WR.271.6.2025

Wyjaśnienie treści SWZ

dotyczy: postępowania w trybie podstawowym na zadanie: „Rozbudowa Szkoły Podstawowej w Białej poprzez budowę sali gimnastycznej z zapleczem sportowym i dydaktycznym wraz z niezbędną infrastrukturą techniczną i drogową”

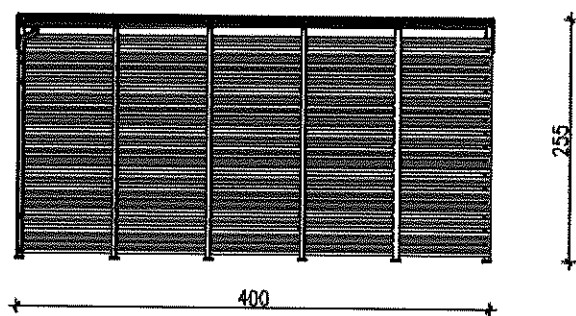
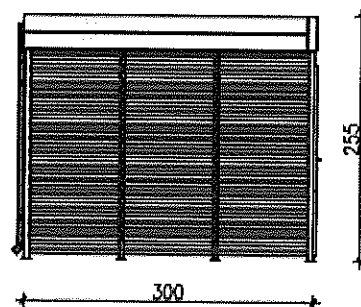
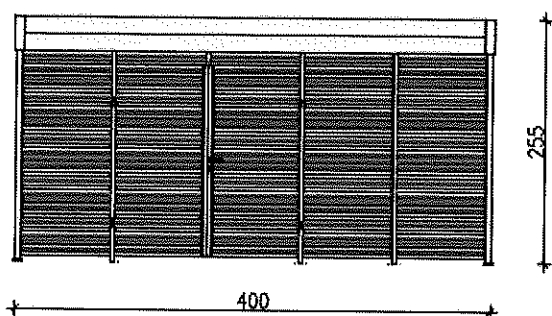
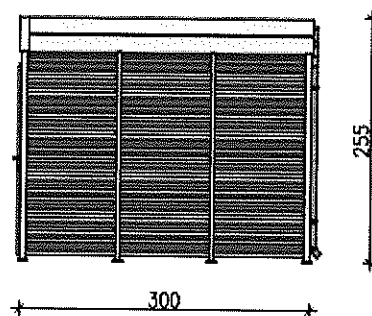
Dotyczy wiaty śmietnikowej

Zgodnie z przedmiotem opracowania Projektu Technicznego oraz zamieszczonym w nim projektem zagospodarowania przestrzeni wymaga się postawienia wiaty śmietnikowej. Jednakże w całym Projekcie brak szczegółów dotyczących materiału, formy i detali wiaty. Prosimy o uzupełnienie informacji na temat wiaty śmietnikowej będącej przedmiotem zamówienia.

Projektuje się systemową wiatę śmietnikową o wymiarach 4x3m o konstrukcji modułowej wykonanej z profili stalowych ocynkowanych. Wypełnienie konstrukcji z blachy perforowanej. Drzwi przesuwne lub rozwierane zamykane na klucz.

Fundamenty betonowe grubości 25cm posadowione na głębokości 100cm.

Odwodnienie dachu w postaci rynien oraz rur spustowych o średnicy 100mm.
